## **Rapport questions/réponses n°02- RFP N°01/2020/PNUD/COM**

A :	Prestataires qui ont l'intention de soumissionner au RFP N°01/2020/PNUD/COM
De :	PNUD Comores
Sujets :	<b>Recrutement d'un Bureau d'études international dans la conception des infrastructures hydrauliques et agricoles</b>
Référence :	RFP N°01/2020/PNUD/COM
Date :	12/02/2020

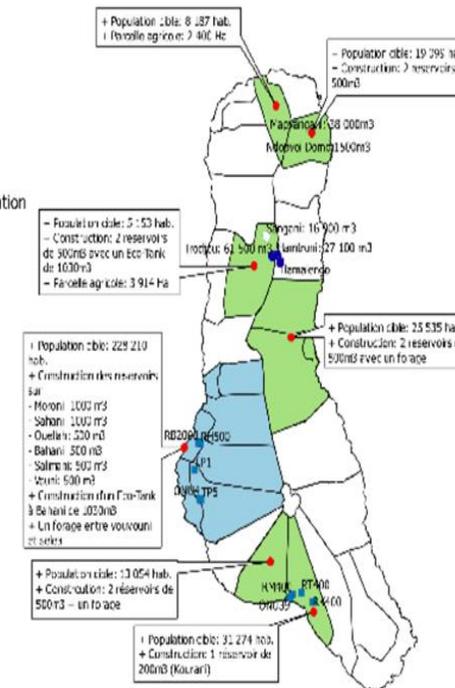
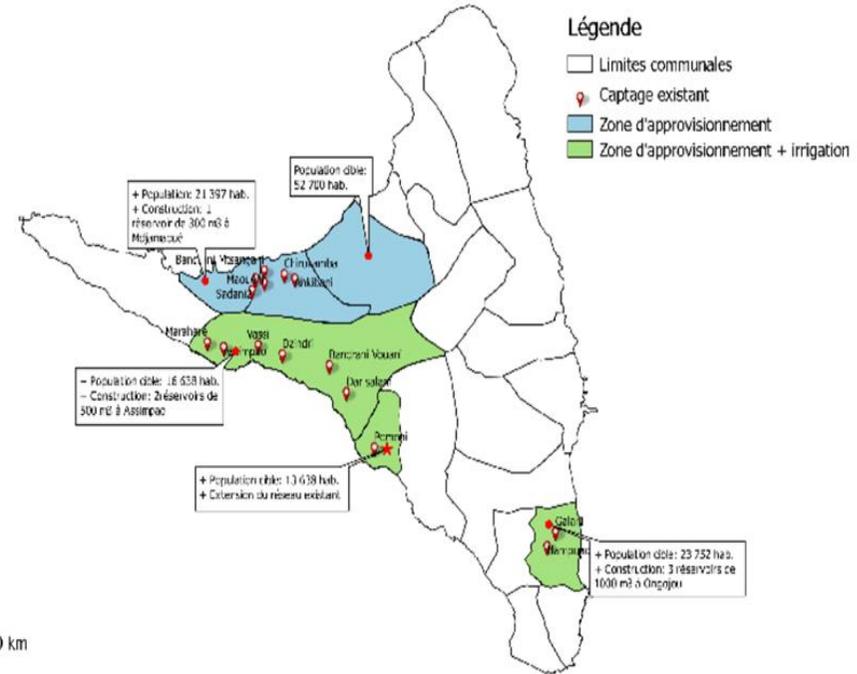
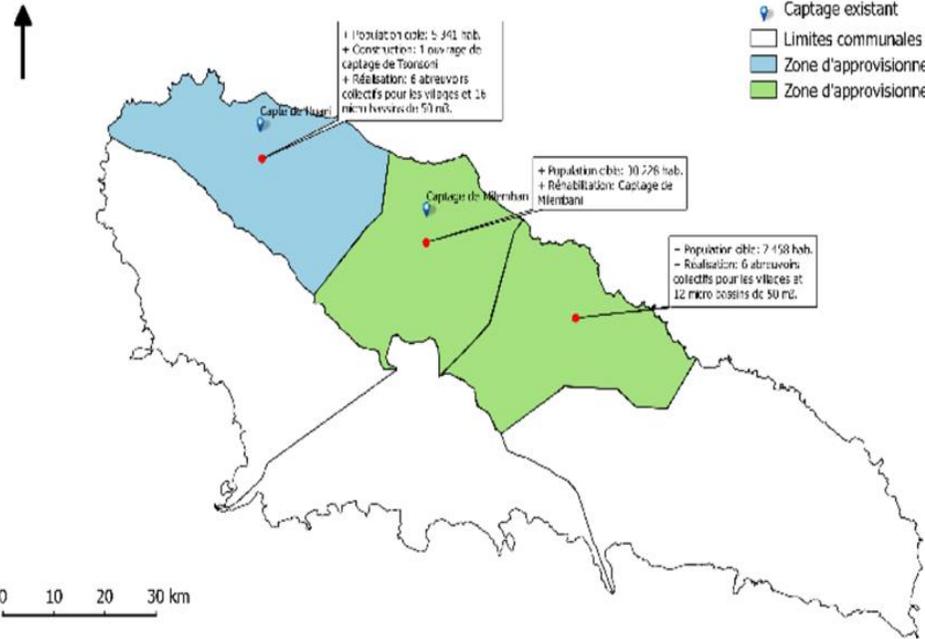
Il est indiqué que le Consultant réalisera la maîtrise d'œuvre des travaux du réseau d'alimentation en eau potable dans 102 villages avec une population totale de 352,000 habitants au niveau des trois îles (Voir Annexe I et carte): Est-il possible de joindre l'annexe I et la carte ?
